Einsprache

Verein Pro Halbinsel Horw,
p.A. Dr. René Gächter, Krienserstrasse 15, 6048 Horw, Präsident

Pro Natura, Postfach, 4018 Basel

Bebauungsplan Kernzone Winkel, öffentliche Auflage vom 27. 4. bis 26. 5. 2015

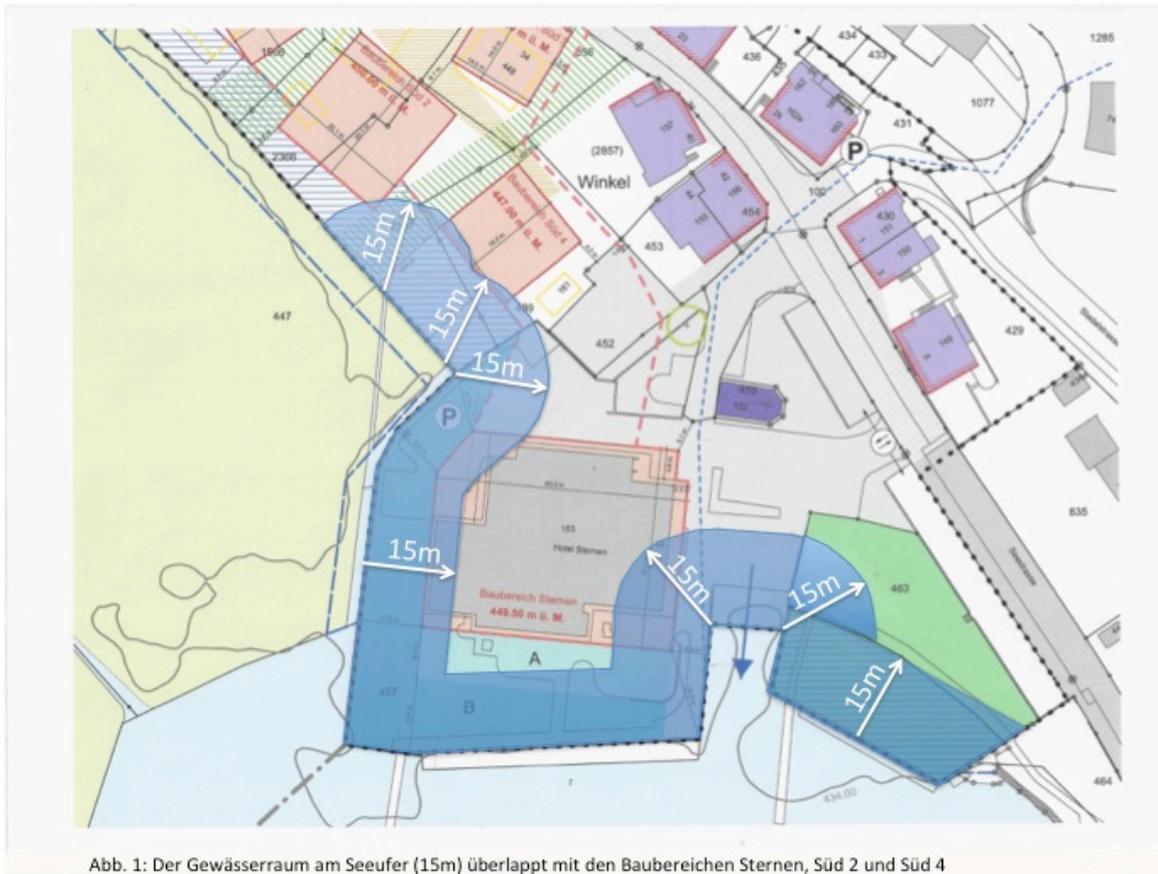
Ein am 21. 4. 2015 um 09:30 Uhr vorgenommener Augenschein zeigte, dass – bei einem Pegelstand von 433.54 m. ü. M. – die von den Planern mit 434 m.ü.M. eingezeichnete Höhenlinie deutlich überschwemmt war. Wäre ihre Angabe richtig, so hätten bei diesem Wasserstand grosse Teile der seitlichen Mauern der Slipanlage im Trockenen stehen müssen. Der Steg, der von der südwestlichen Ecke des Sternenareals zum Schwimmsteg führt, hätte trockenes Land überbrückt und der Ufermauer des Sternengärtli's wäre eine rund 15 m breite Landzunge vorgelagert gewesen. All dies traf nicht zu!

Daraus folgern wir, dass die von den Planern eingezeichnete „gemittelte Höhenkote 434 m. ü. M.“ von der Realität abweicht.

Bis zum Beweis des Gegenteils qualifizieren wir sie deshalb als einen untauglichen Versuch, die planerisch relevante Uferlinie im Bebauungsplan soweit seewärts zu versetzen, dass der Baubereich Sternen die 15 m Abstandsvorschrift vom Seeufer einhalten kann (GSchV Art 41 b).

Die beiden offenen Gräben westlich des Sternenareals sind bei einem Pegelstand von 434 m.ü.M. mit eingestautem Seewasser geflutet. Somit folgt die rechtlich relevante Uferlinie ihren Ufern und der Gewässerraum hat dort beginnend Abstand von 15 Metern einzuhalten.

Wenn wir – unterstützt durch die Ergebnisse unseres Augenscheins – im Situationsplan auf die Höhenangaben von Swisstopo abstellen (der Rand der blau eingefärbte Flächen entspricht der Uferlinie auf 434 m ü.M.) so überlappen die Baubereiche Süd 2 und 4, Sternen und der unterirdische Baubereich zum Teil massiv mit dem Gewässerraum und stehen damit im Widerspruch zur GSchV Art. 41c (siehe Abb. 1).

- 1) in den Baubereichen Süd sei gänzlich auf unterirdische Bauten zu verzichten und die Ausnützung auf die Hälfte zu reduzieren. Dabei seien sowohl die Gebäudegrundflächen wie die Gesamthöhenkoten (wie vorne unter Ziff. 7 dargestellt) herabzusetzen.
- 2) in den Baubereichen Süd 2 und 4 und Sternen seien die Baulinien so zu definieren, dass mögliche ober- und unterirdische Bauten den Art. 41b GSchV respektiert werden.

- 11) In Art. 16 Abs. 1 ist Satz 2 wie folgt zu präzisieren: Publikumsorientierte Kleinbauten sind ausserhalb des Gewässerraums zulässig.
Abs. 2 ist ersatzlos zu streichen, da im Grünraum keine zusätzliche Parkplätze geschaffen werden sollen.
